EVALUACIÓN DE LA CALIDAD DE LOS MATERIALES Y DE LOS PROCESOS CONSTRUCTIVOS DEL PROYECTO: AMPLIACIÓN Y REHABILITACIÓN DE LA RUTA NACIONAL N° 1, CARRETERA INTERAMERICANA NORTE, SECCIÓN: LIMONAL - CAÑAS INFORME FINAL DE AUDITORÍA TÉCNICA EIC INF-1764-2022

Figura 1. Comparación entre resistencia a la compresión inconfiada de BE realizados por el LanammeUCR y por la Verificación.

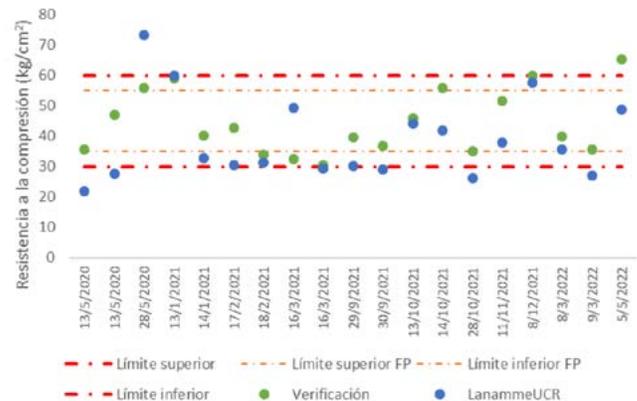
Algunos tramos no cumplen con la resistencia a la compresión inconfiada a 7 días y existen diferencias entre los resultados de la Verificación y del LanammeUCR.

El Equipo Auditor identificó diferencias en el proceso de curado y falla de muestras que podrían generar las diferencias (Figura 1.)

Pasos a desnivel

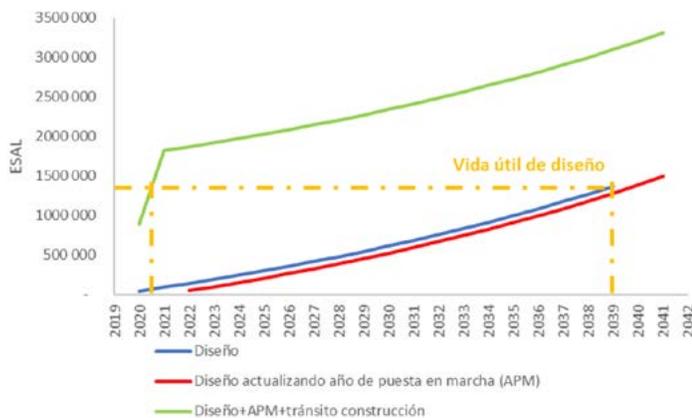
En el paso a desnivel Aserradero se presentan aperturas excesivas (hasta 5cm) entre placas de fachada. Esto permite que el geotextil del muro se deteriore con facilidad y se pierda material de relleno.

En el paso a desnivel San Miguel se identifican deterioros en paneles de concreto de la fachada, con fisuras en esquinas y bordes. Se observaron deformaciones importantes en la verticalidad, pues la inclinación vertical es evidente. También se observó el desalineamiento de columna de paneles del muro de relleno reforzado. Debido a esto el diseñador del muro realizó un análisis de estabilidad revisado por el Programa de Ingeniería Geotécnica del Lanamme UCR y se consideró adecuado el tratamiento dado. Sin embargo, no se han cerrado las No Conformidades con respecto a este tema.

- Dar seguimiento a la verticalidad del muro este del bastión 2 del paso a desnivel San Miguel durante la etapa operativa del proyecto.
- Realizar un análisis estructural para la alcantarilla agrietada en el paso a desnivel San Miguel.
